| Solicitation No. - N° de l'invitation EF944-180838/A | Amendment No. - N° modif. 003 |

Fourniture et installation d'une chaudière à biomasse
Normandin (QC)

Addenda

| Projet Chaudière biomass Ferme expérimental Normandin / Biomass boiler Normandin research farm | |

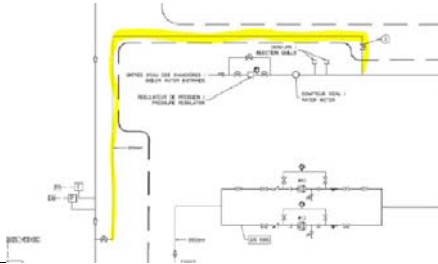
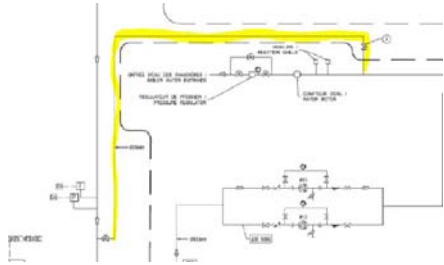
| 14 | M-300 | PO-20 et PO-21 | Po 20 and PO 21. |

| | | Il faut ajouter un manomètre avec deux valves pour l'ensemble des deux pompes. Voir devis | A manometer with two valves must be added for those pumps. |
